Hochwasserschutz Triesting, **Hochwasserrückhaltebecken Trumau**
des Triesting-Wasserverbandes Münchendorf – Trumau – Oberwaltersdorf

GESAMTGUTACHTEN

der Staubeckenkommission in der 119. Sitzung am 25.11.2024
gemäß § 104 (3) WRG 1959 bezugnehmend auf das Ansuchen
des Amtes der Niederösterreichischen Landesregierung – WST1
vom 5. Juli 2019 mit Zl. WST1-UG-18/001-2019

Hochwasserschutz
Oberwaltersdorf - Trumau - Münchendorf
Fluss-km 16+000 bis Fluss km 4+950

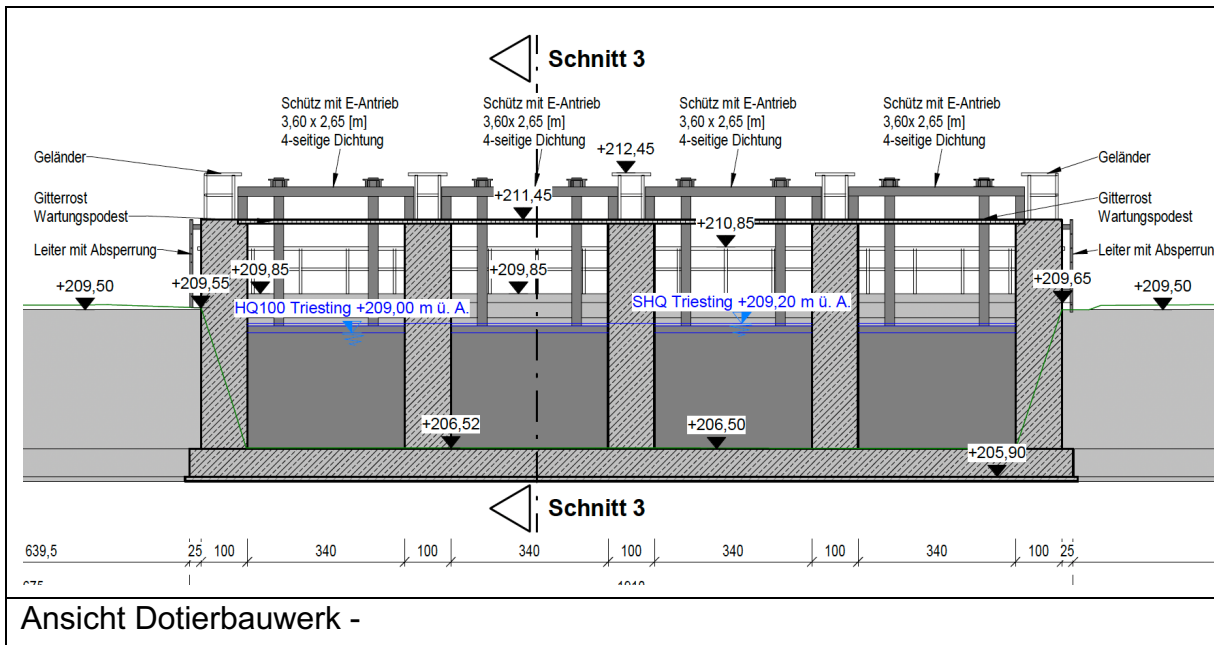
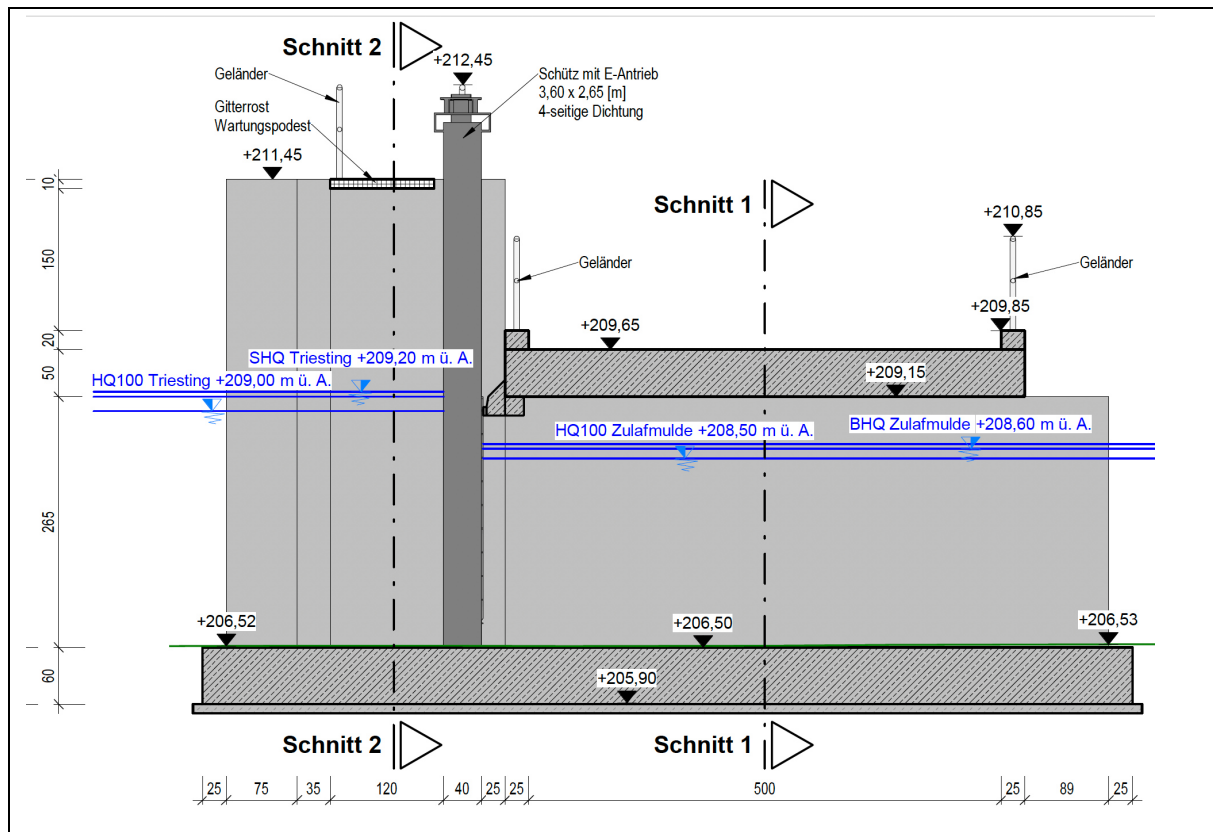
Die Treibgutabweisung – dargestellt im 3D Modell – weist im Anschlussbereich eine hydraulisch ungünstige Abströmbedingung auf. Es wird vorgeschlagen, den Anschluss bündig mit der Flügelmauer abzuschliessen.

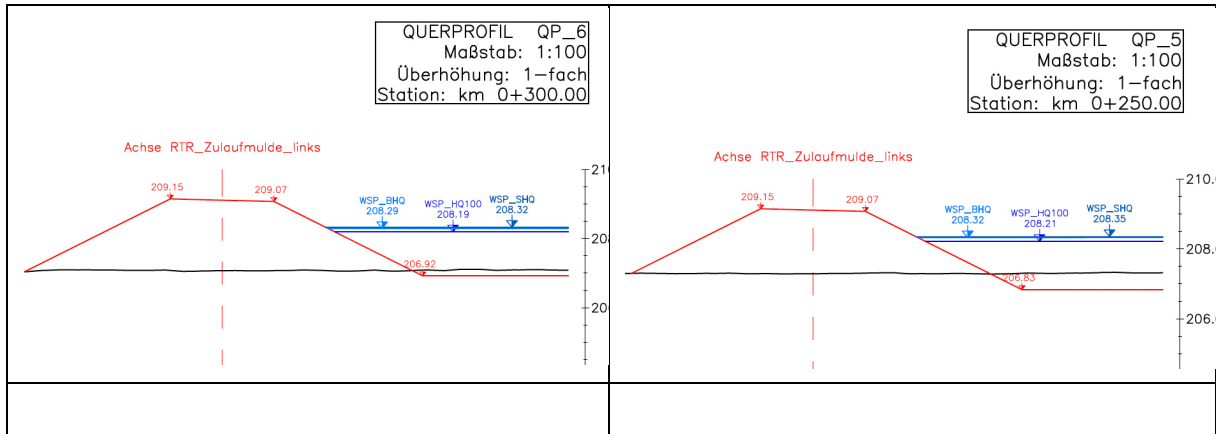
Die Querprofile „links“ sind spiegelverkehrt dargestellt und nicht entsprechend der Schnittführung.
